Saint-Prex

Plan d'affectation "Le Motty"

Séance de conciliation du 12 décembre 2023

autre périmètre superposé - aire des aménagements extérieurs

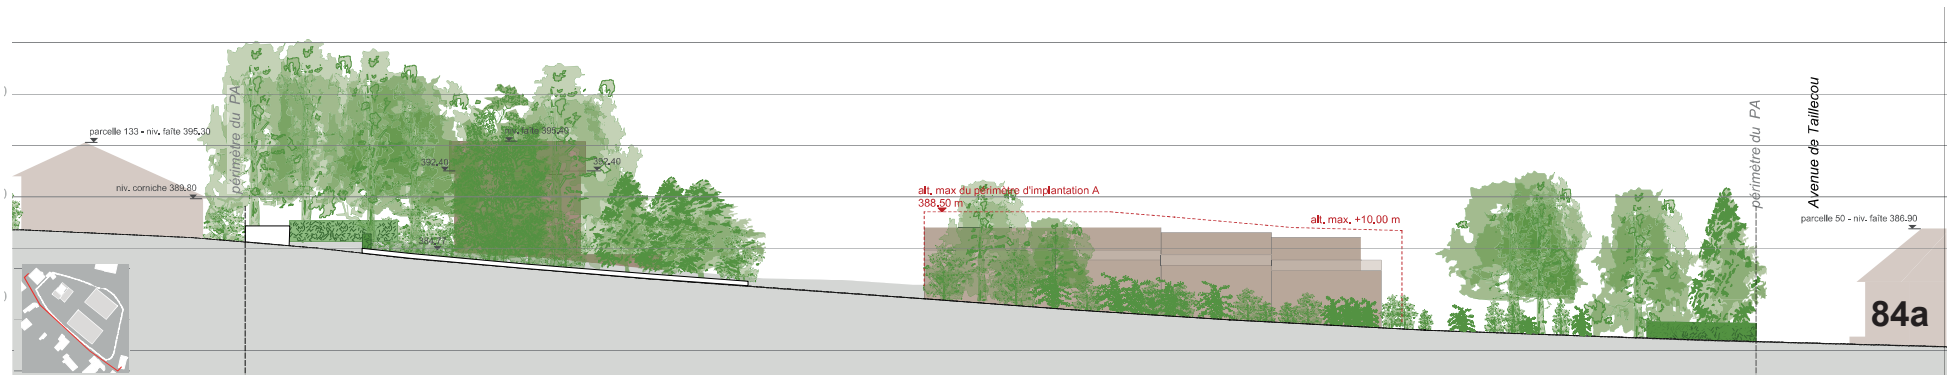
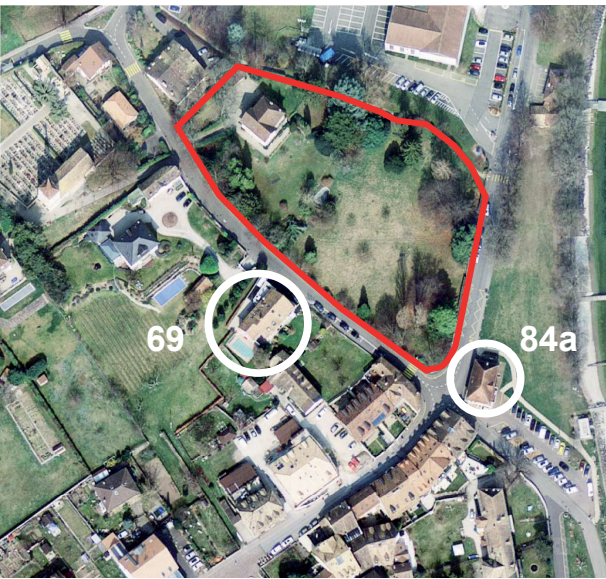
- **implantation** : ajout d'aires des aménagements extérieurs sur les périmètres A et B : retrait obligatoire du pied de façade de 1.50 m ajoutés côté Motty - Taillecou - Vieux-Moulin

Comparaison périmètres implantation :
PA "Le Motty" (enquête) - PPA 2008

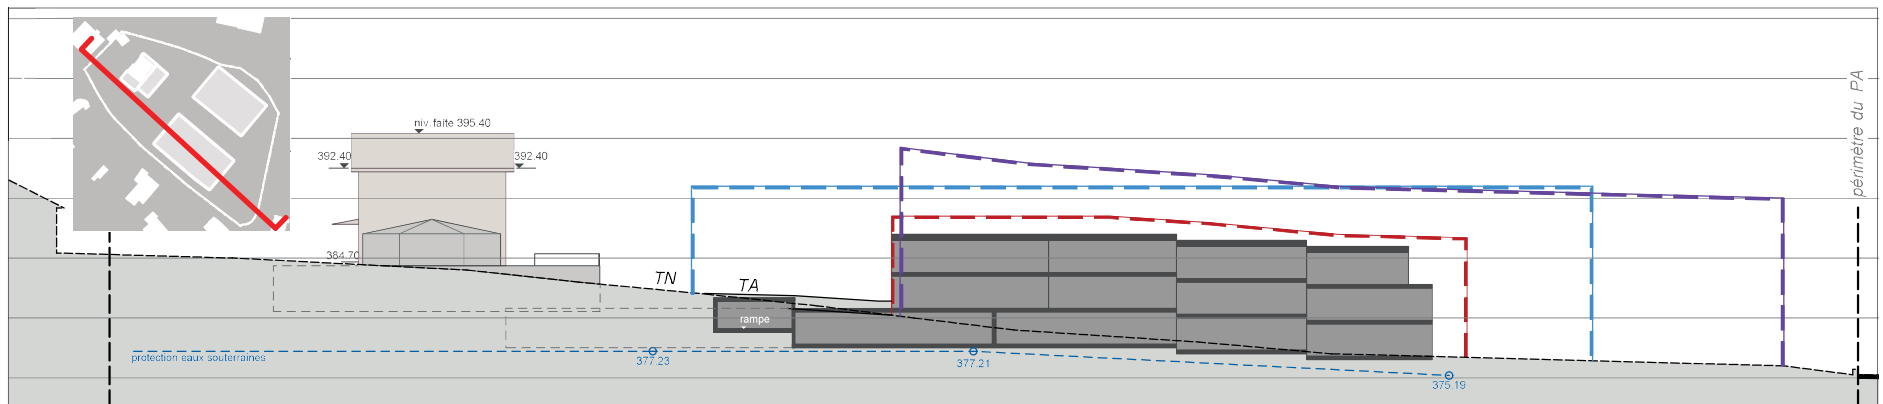
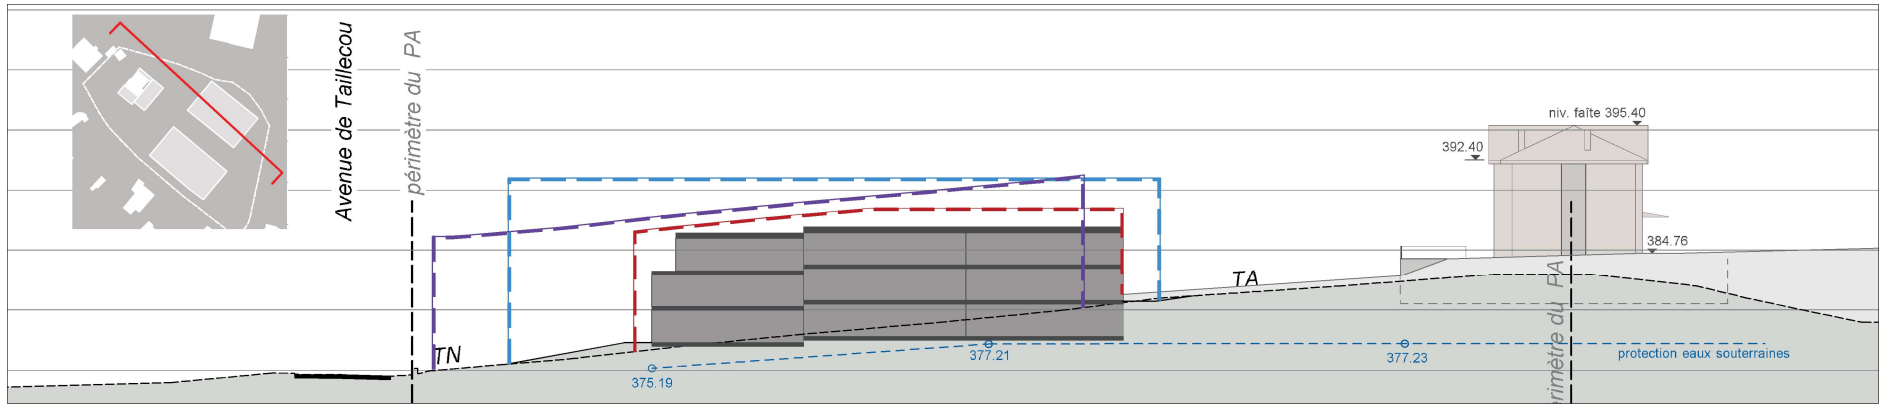
- bâtiments plus petits que les périmètres d'implantation, qui intègrent les terrasses. Contiguïté observée à St-Prex également (jusqu'à 100 m à la rue de Couvaloup, périmètre max. 47.50 m)
- retraits d'attique imposés, ajoutés sur les façades latérales
- importantes réductions par rapport au PPA Devant-la-Ville :
 - *surface autorisée pour l'implantation des bâtiments*
 - *hauteur des bâtiments (variante habitation, cf. coupes ci-après) : 2.5 m. en amont / 4 m. en aval*
 - *2 étages autorisés en amont, 3 en aval, contre 4.5 et 3.5 niveaux pour les périmètres A et B selon le PPA*
 - *4'200 m² de SPd (surface de plancher) pour les logements avec services hôteliers, au lieu des 5'500 m² autorisés pour des surfaces hôtelières par le PPA*

Adaptations proposées

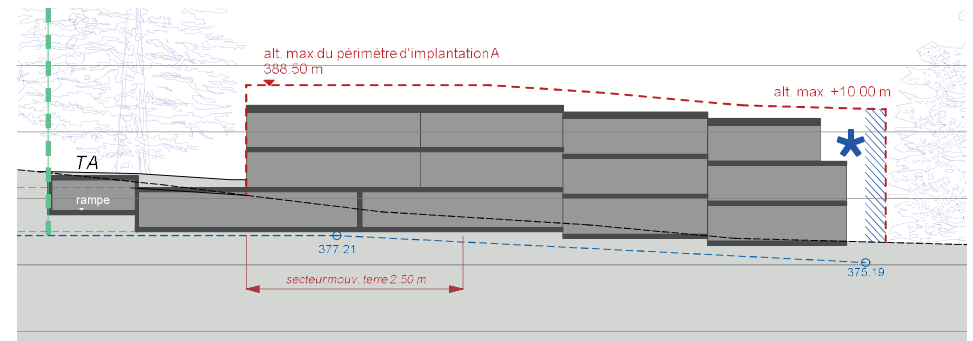
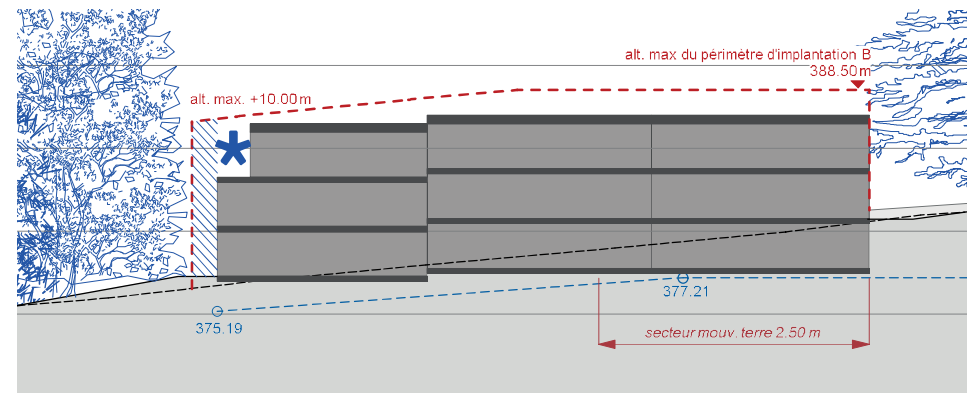
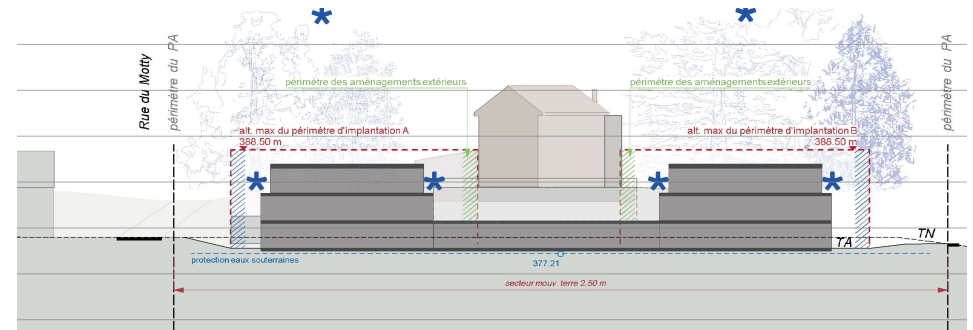
- ↘ *nouveau retrait d'attique de 1 m au min. exigé sur toutes les façades latérales (art. 43 ; 2 m au min. pour les façades aval des bâtiments)*
- ↘ *réduction supplémentaire de 200 m² de SPd correspondant au bonus énergétique*

- ↘ **implantation** : ajout d'aires des aménagements extérieurs sur les périmètres A et B : retrait obligatoire du pied de façade de 1.50 m ajoutés côté Motty - Taillecou - Vieux-Moulin

Modifications à la suite de l'enquête publique : mise en évidence du retrait obligatoire (art. 43 al. 4)

Élévation G du projet : avec uniquement la végétation existante maintenue / avec la végétation maintenue et nouvelle

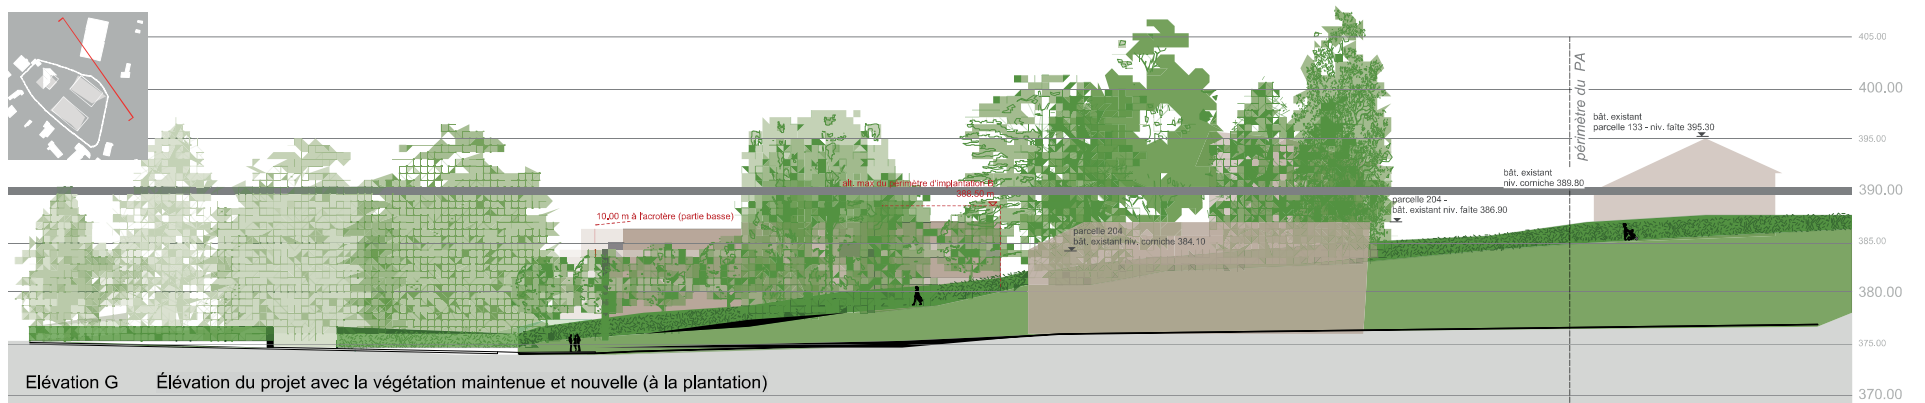
- absence de vues de et sur la parcelle au vu de l'arborisation existante, en grande partie maintenue (cf. élévations réalisées)
- visibilité existante de la maison de maître en ligne directe uniquement depuis Taillecou, vue maintenue par le PA

- **arbres à la plantation** : exigence d'une hauteur minimale de 8 m et une couronne à 2.5 m minimum du sol (art. 10)

Mobilité douce : servitude de passage public à pied BBHN SA (extrait plan)

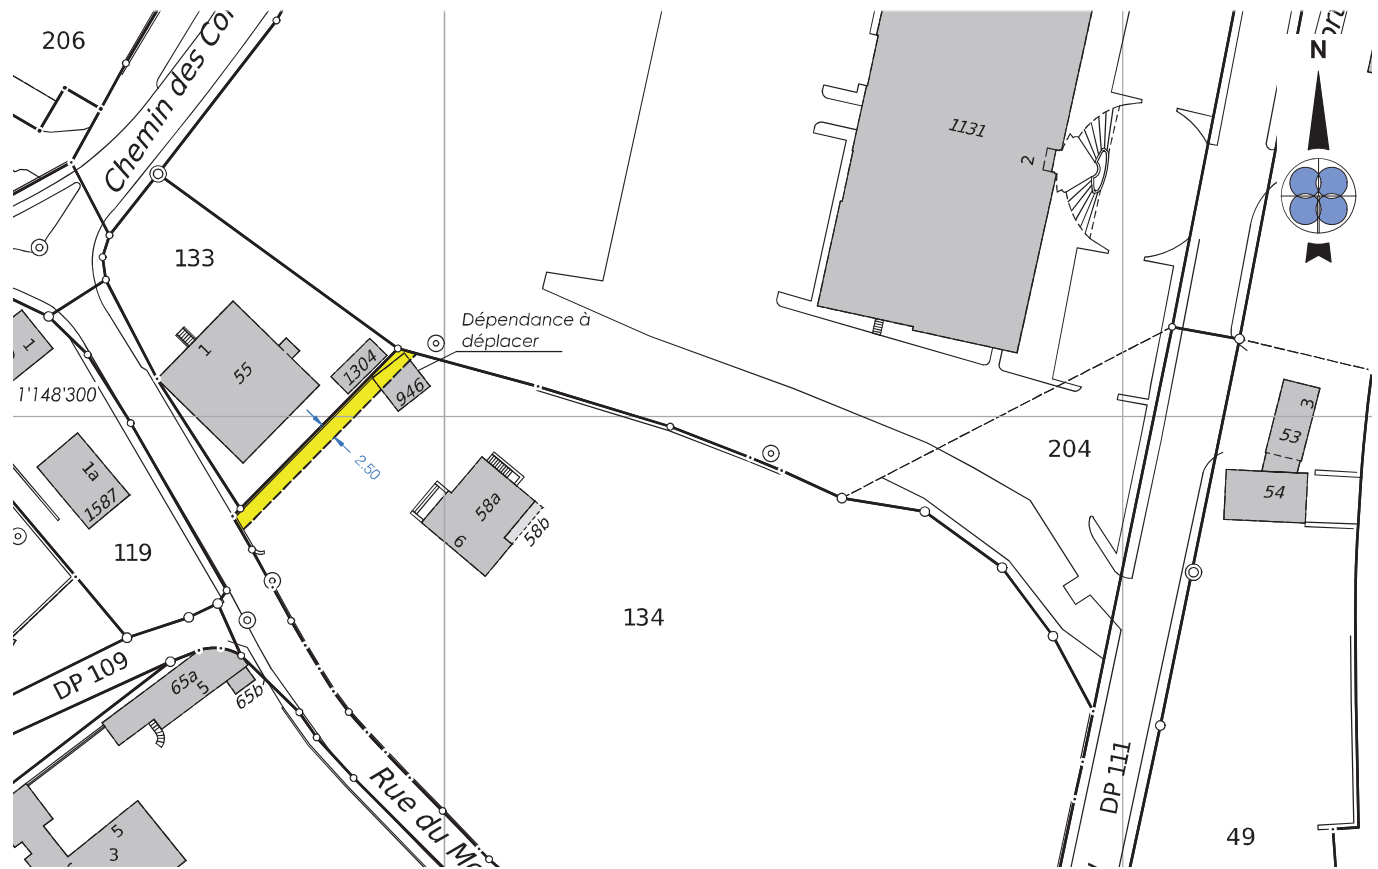
- ↘ **l'analyse de mobilité** réalisée confirme la capacité de la rue du Motty à recevoir le faible trafic supplémentaire généré par le projet de PA, même sans réaménagement
 - ↘ **le cône de visibilité** à la sortie de la rampe du parking a été contrôlé ; la visibilité est confirmée
 - ↘ **emprise rue du Motty** (art. 16) : garantie exigée pour élargir le Motty, si nécessaire
 - ↘ **politique de stationnement** communale : places de parc payantes prévues dans le secteur
 - ↘ **la convention** prévue exige que les propriétaires prennent en charge les coûts éventuels liés à des mesures de réaménagement si des problèmes de sécurité devaient être liés au PA (rue du Motty)
- ↘ **Adaptations du dossier proposées :**
- ↘ ajout de l'exigence de respecter la norme VSS pour les distances de visibilité (art. 14. al.3)
